原子力規制庁が株式会社コベルコ科研と契約した浸水防止設備（水密扉）に関する
安全研究報告書の誤った記載について

平成30年7月6日
原子力規制庁

不適合報告書

誤記影響の報告

・整理番号 1

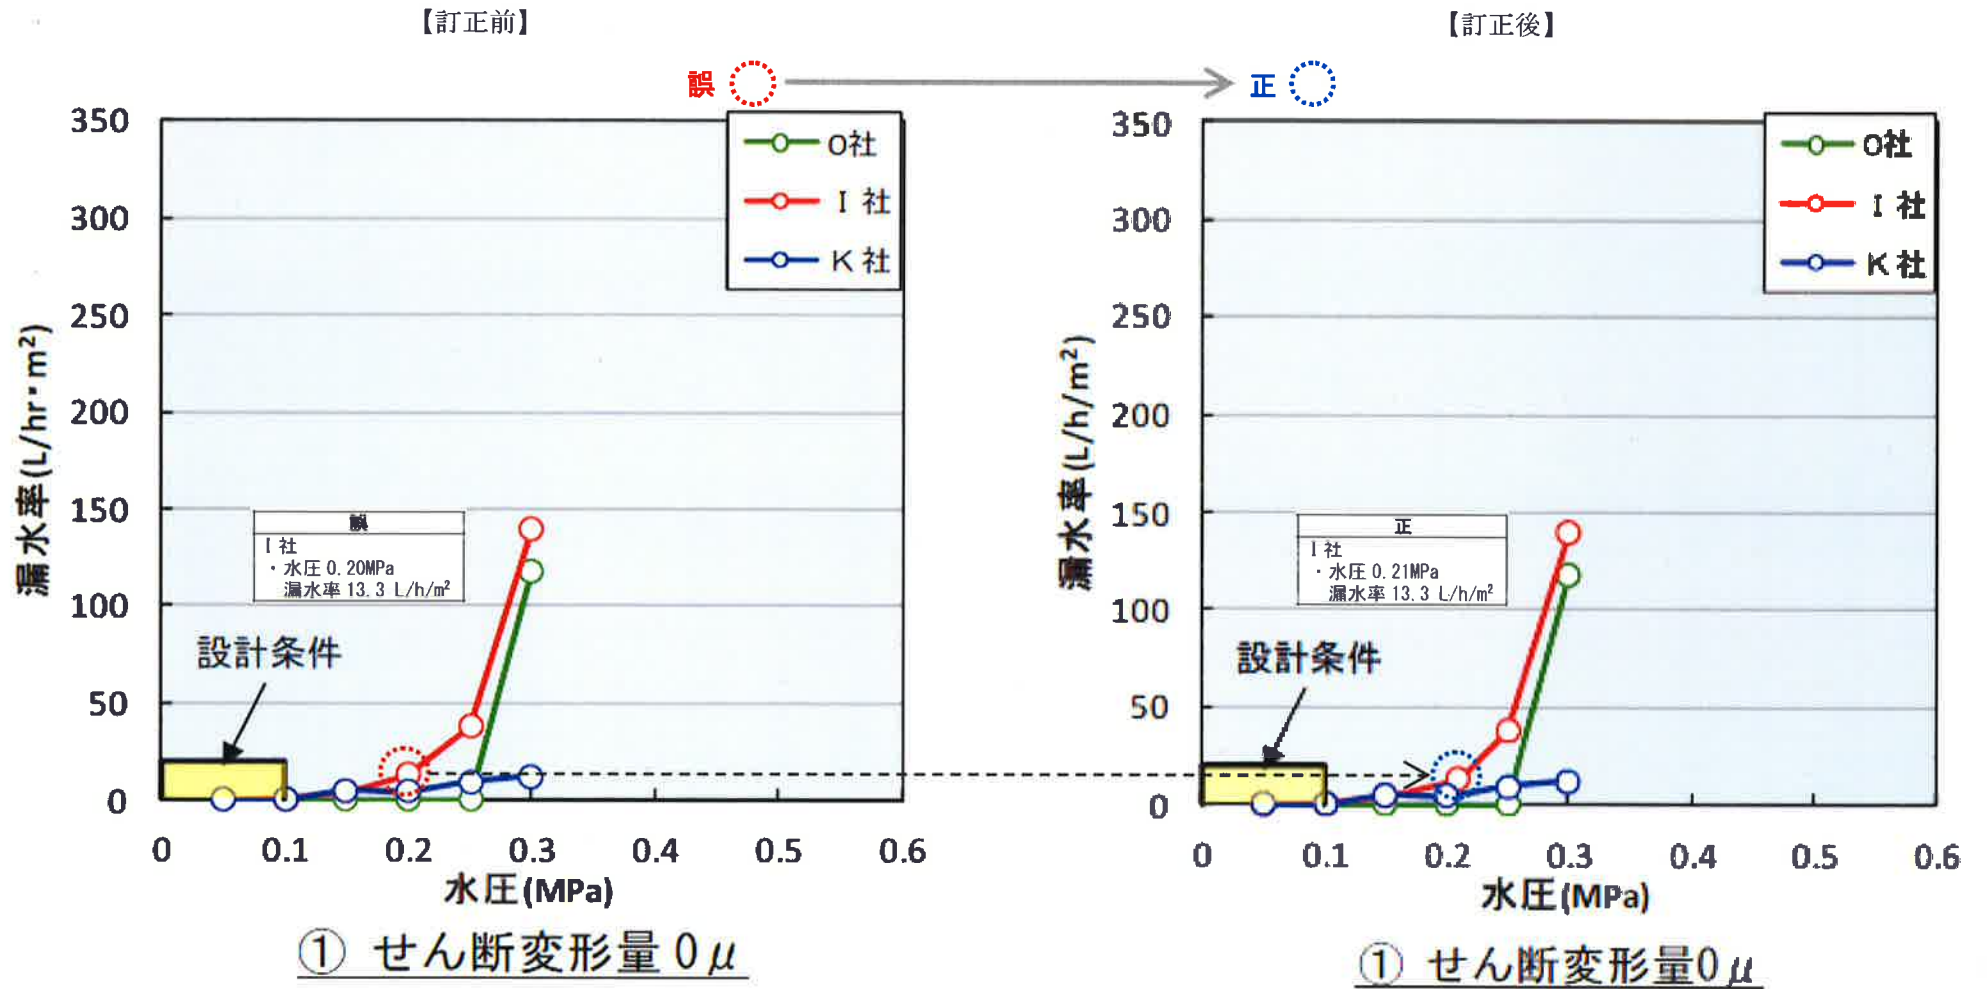
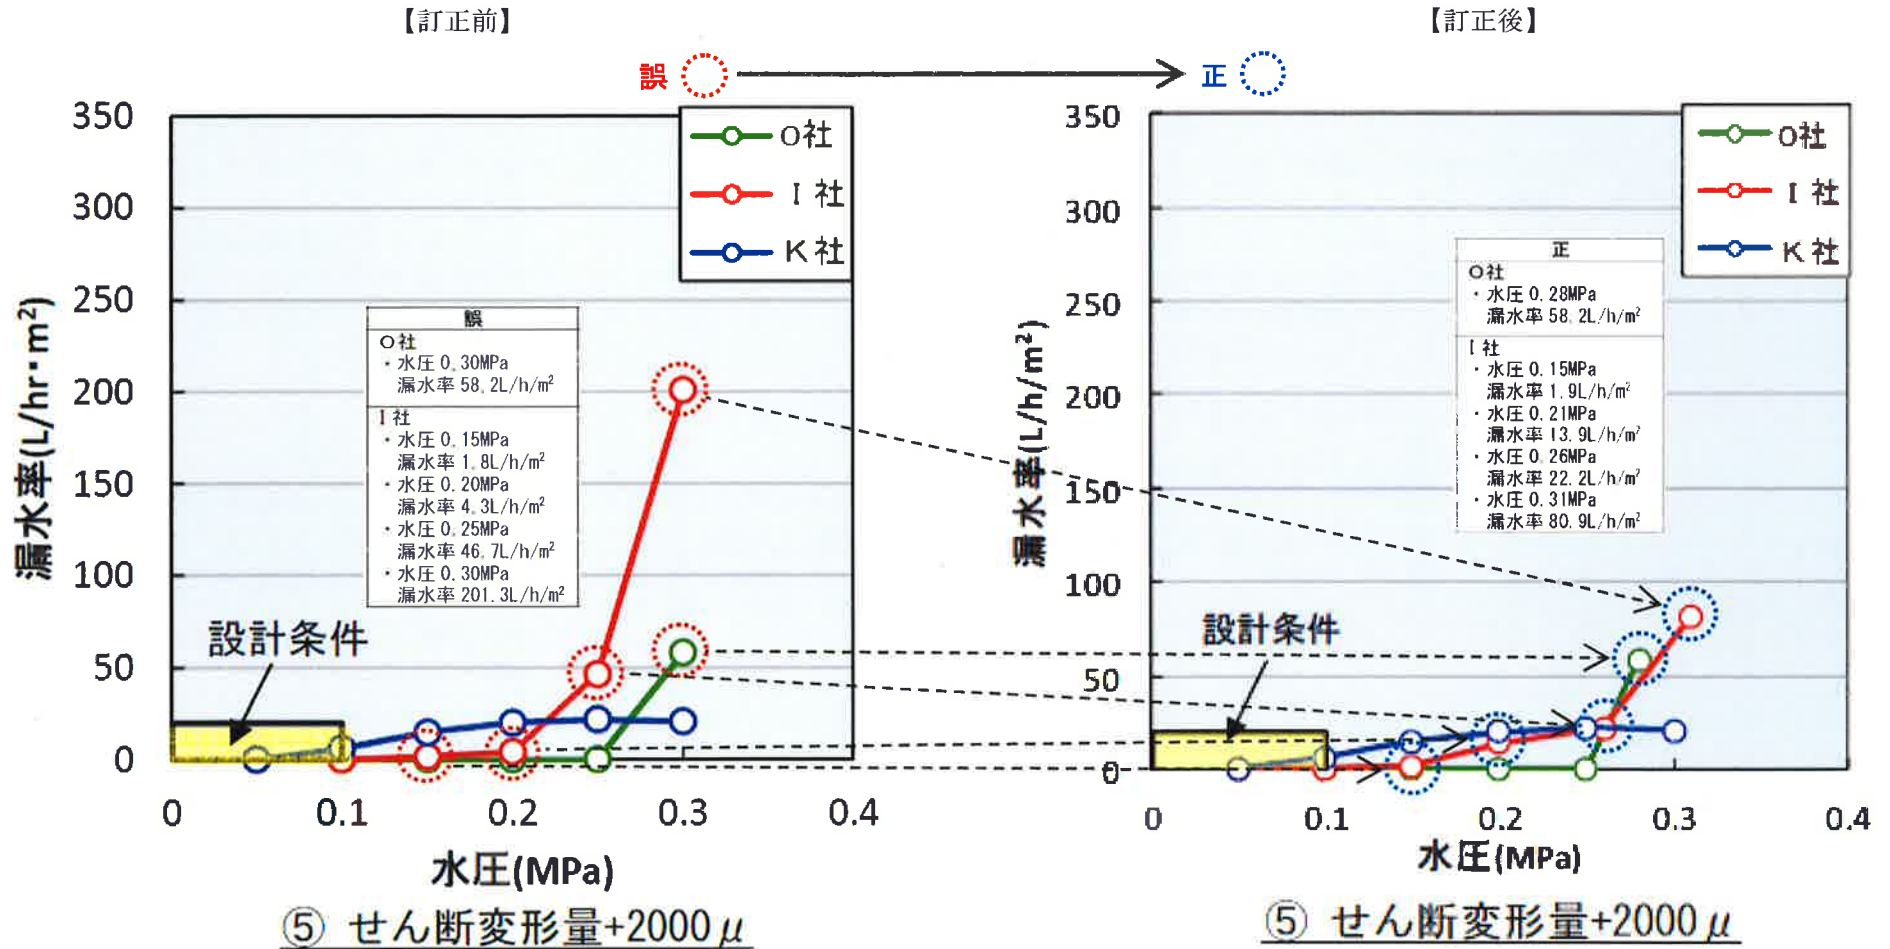
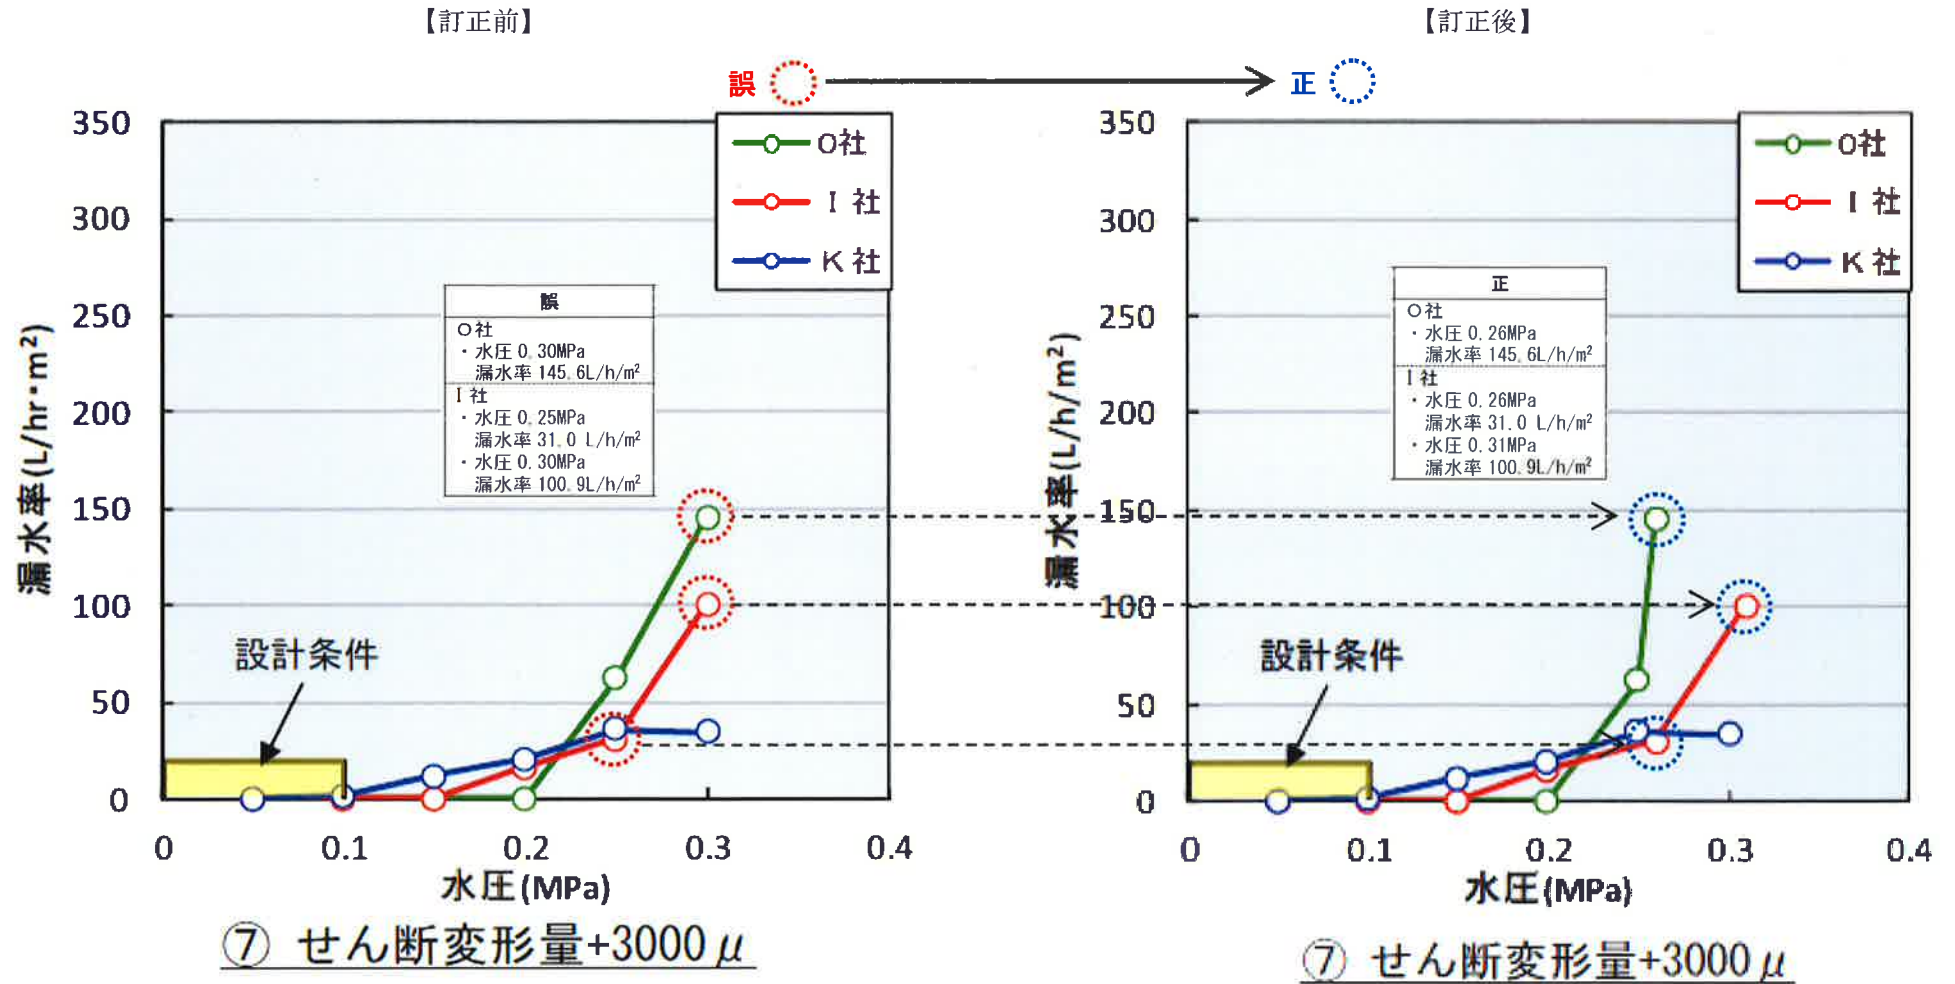
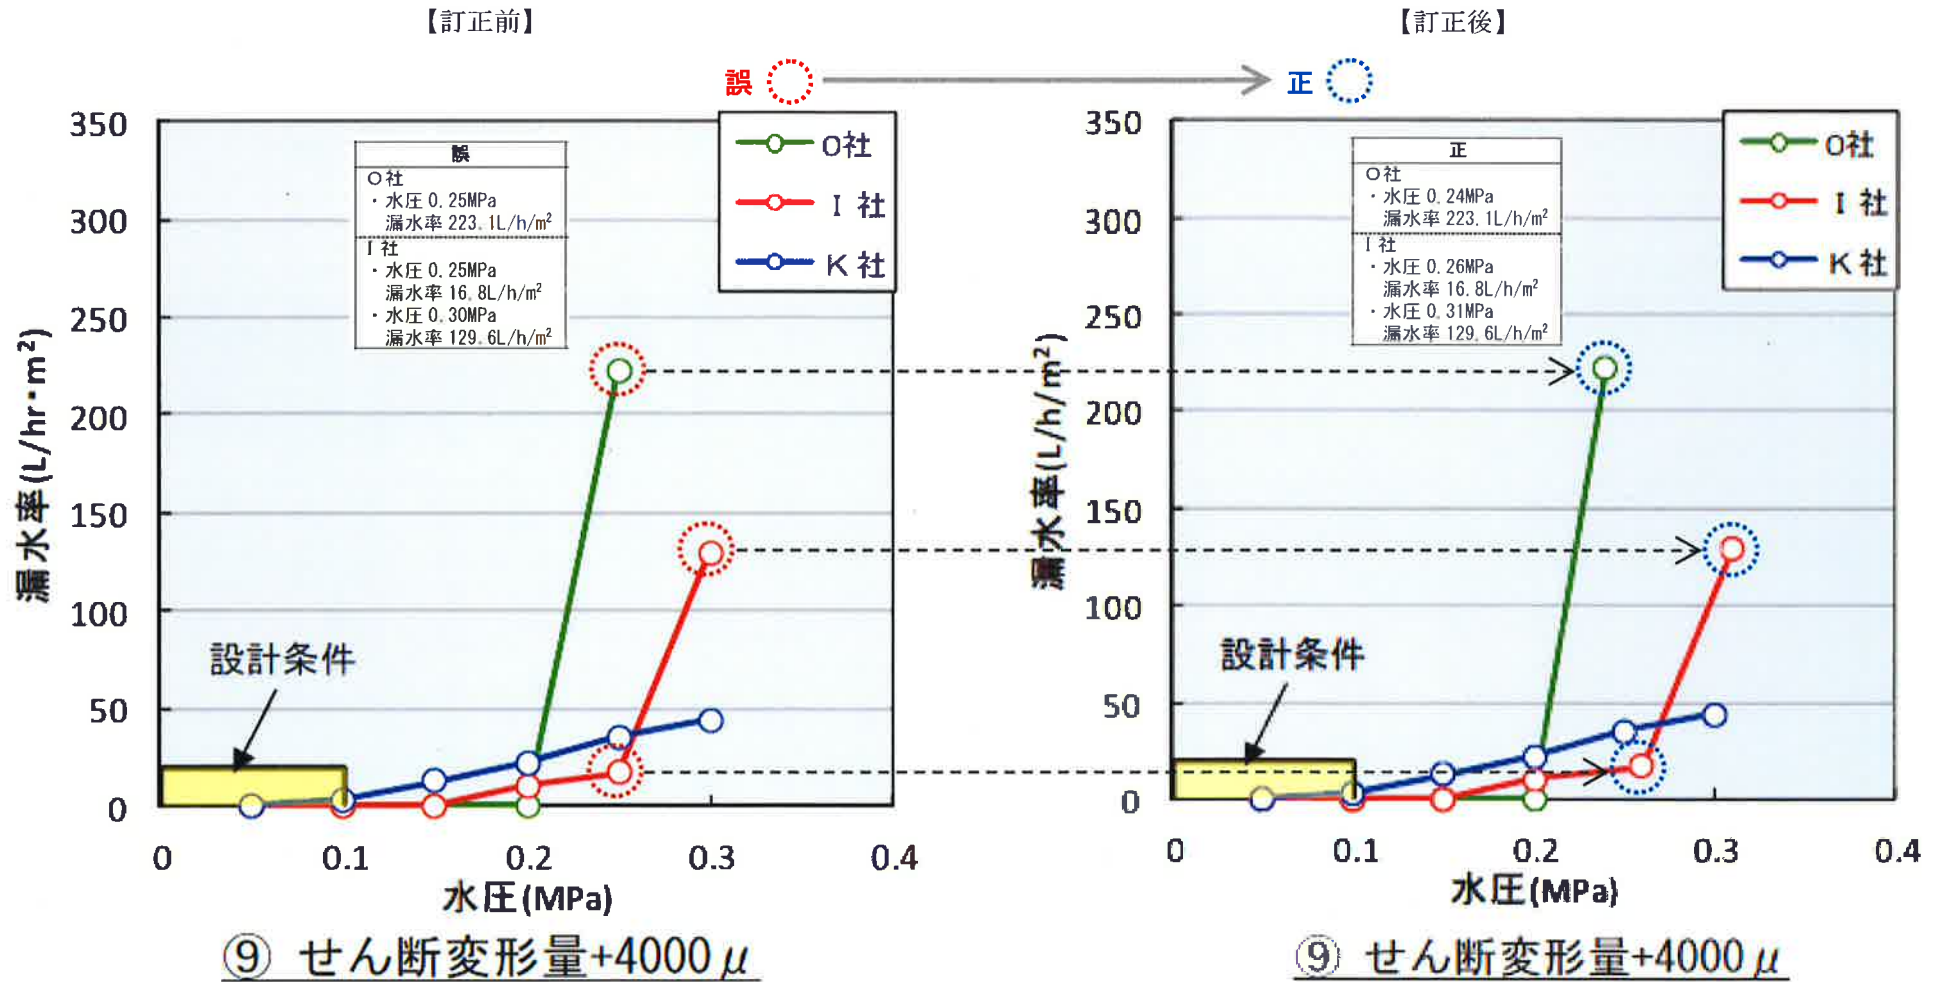
整理番号	頁番号	図表番号	内容	誤	正	調査結果	原因	誤記とした判断理由	本報告書に及ぼす影響	次年度以降の業務に及ぼす影響	
1	12	図 3.3	a) せん断変形量 0 μ の図	・ I 社 水圧 0.20MPa、 漏水率 13.3 L/hr/m ²	・ I 社 水圧 0.21MPa、 漏水率 13.3 L/h/m ²	元データと報告 値に差異	転記ミス	水圧 0.21MPa と記載すべきところ、誤って目標設定値の 0.20 MPa を記載した。	漏水発生後の漏水量と水圧の関係であり、論旨に影響すると考える。	平成 27 年度および 28 年度の数値解析業務で前回実績資料として引用されている。

b) せん断変形量 +2000 μ の図	・ O 社 水圧 0.30MPa、 漏水率 58.2L/hr/m ²	・ O 社 水圧 0.28MPa、 漏水率 58.2L/h/m ²	ケース 6-1 の水頭圧 30m 時の水圧値	転記ミス	漏水が発生した 0.28MPa を記載するべきであったが、誤って目標設定値の 0.3MPa を記載した			
				・ I 社 水圧 0.15MPa、 漏水率 1.8L/hr/m ² 水圧 0.20MPa、 漏水率 4.3L/hr/m ² 水圧 0.25MPa、 漏水率 46.7.3L/hr/m ² 水圧 0.30MPa、 漏水率 201.3L/hr/m ²	・ I 社 水圧 0.15MPa、 漏水率 1.9L/h/m ² 水圧 0.20MPa、 漏水率 13.9L/h/m ² 水圧 0.26MPa、 漏水率 22.2L/h/m ² 水圧 0.31MPa、 漏水率 80.9L/h/m ²	水圧データの値 違い	転記ミス	せん断変形+2,000 μ の漏水率を転記すべきところ、誤って +1,000 μ の漏水率を転記した。 (すべて+1,000 μ のデータであった)			
					・ O 社 水圧 0.30MPa、 漏水率 145.6L/hr/m ²	・ O 社 水圧 0.26MPa、 漏水率 145.6L/h/m ²	元データと報告 値に差異	転記ミス			水圧 0.26MPa と記載すべきところ、誤って目標設定値の 0.30 MPa を記載した。
					・ I 社 水圧 0.25MPa、 漏水率 31.0 L/hr/m ² 水圧 0.30MPa、 漏水率 100.9L/hr/m ²	・ I 社 水圧 0.26MPa、 漏水率 31.0 L/h/m ² 水圧 0.31MPa、 漏水率 100.9L/h/m ²	元データと報告 値に差異	転記ミス			水圧 0.21MPa および 0.31MPa と記載すべきところ、誤って目標設定値の 0.20 MPa および 0.30 MPa を記載した。

d) せん断変形量 +4000 μ の図	・ O 社 水圧 0.25MPa、 漏水率 223.1L/hr/m ²		・ O 社 水圧 0.24MPa、 漏水率 223.1L/h/m ²	元データと報告 値に差異	転記ミス			水圧 0.24MPa と記載すべきところ、誤って目標設定値の 0.25 MPa を記載した。
				・ I 社 水圧 0.25MPa、 漏水率 16.8L/hr/m ² 水圧 0.30MPa、 漏水率 129.6L/hr/m ²	・ I 社 水圧 0.26MPa、 漏水率 16.8L/h/m ² 水圧 0.31MPa、 漏水率 129.6L/h/m ²	元データと報告 値に差異	転記ミス	水圧 0.26MPa および 0.31MPa と記載すべきところ、誤って目標設定値の 0.25 MPa および 0.30 MPa を記載した。

・整理番号 3

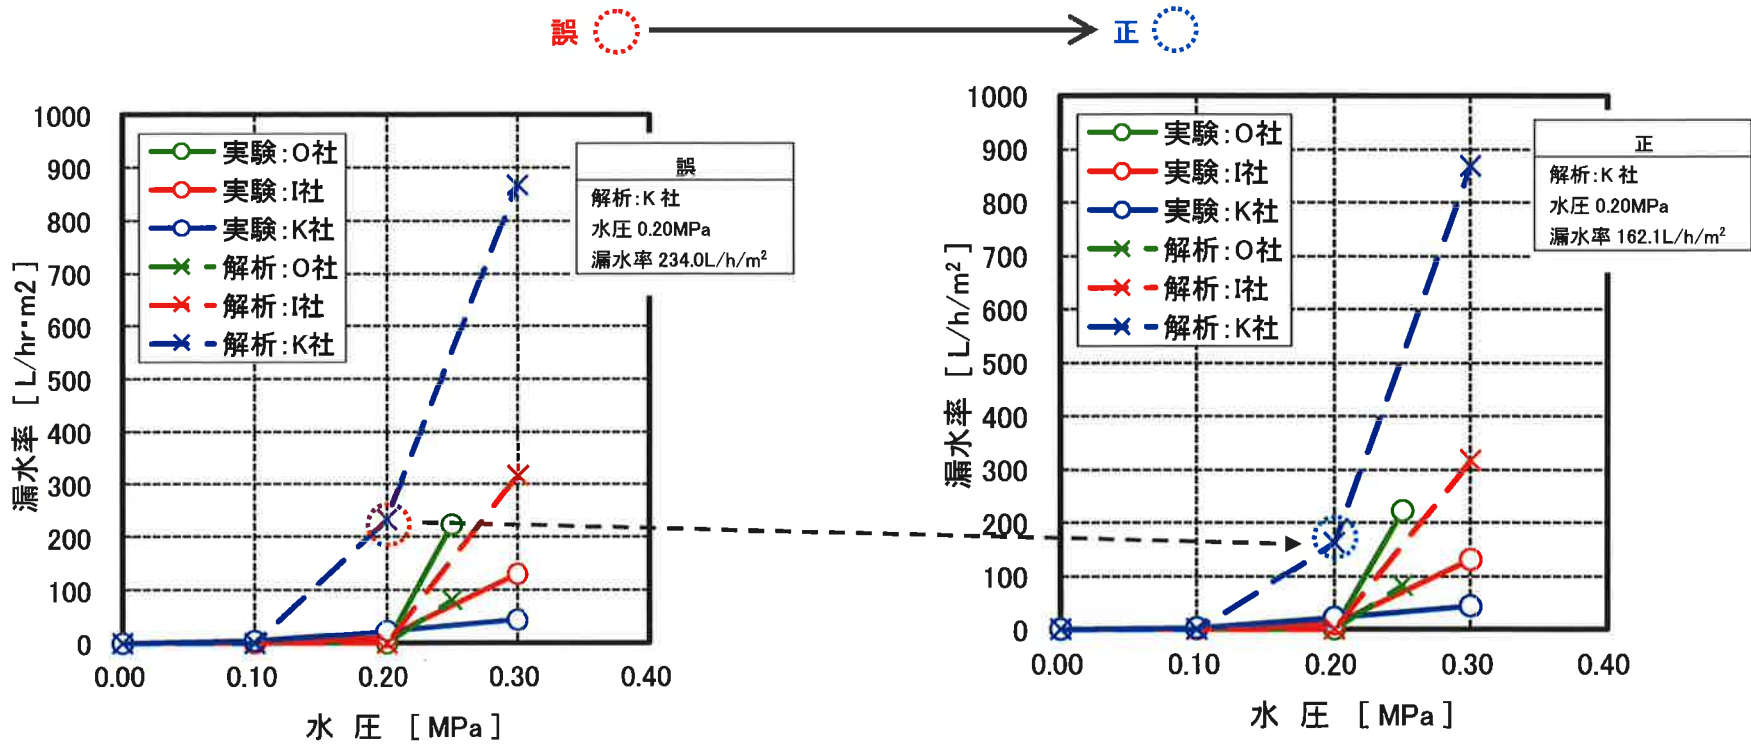
整理番号	頁番号	図表番号	内容	誤	正	調査結果	原因	誤記とした判断理由	本報告書に及ぼす影響	次年度以降の業務に及ぼす影響
3	222	図 4.6-1	せん断変形 4000 μ の K 社漏水率の図へのプロット	234.0 L/hr/m ²	162.1 L/h/m ²	プロット数値の入力間違い	記載ミス	プロット数値の単純な入力間違いである。	計算モデルに定性的な傾向を説明した図であり、論旨には影響しないと考ええる。	影響しないと考ええる。
